Mission régionale d'autorité environnementale
BOURGOGNE - FRANCHE - COMTÉ

**Avis de la Mission Régionale d'Autorité environnementale
de Bourgogne-Franche-Comté
sur le projet éolien du Blessonnier
sur les communes de Francourt, Renaucourt, Roche-et-Raucourt
et Volon (70)**

N° BFC – 2024 –4392

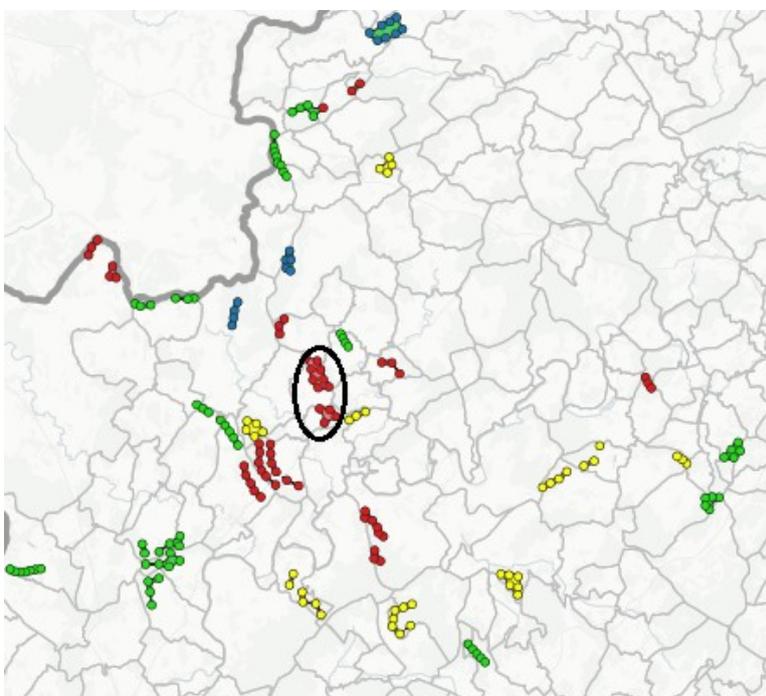
La MRAe recommande de compléter l'analyse en considérant les dynamiques d'évolution des populations d'oiseaux patrimoniaux ainsi que la vulnérabilité des forêts face au changement climatique et de présenter une comparaison rigoureuse, par exemple sous forme de tableau, des scénarii avec et sans mise en œuvre du projet.
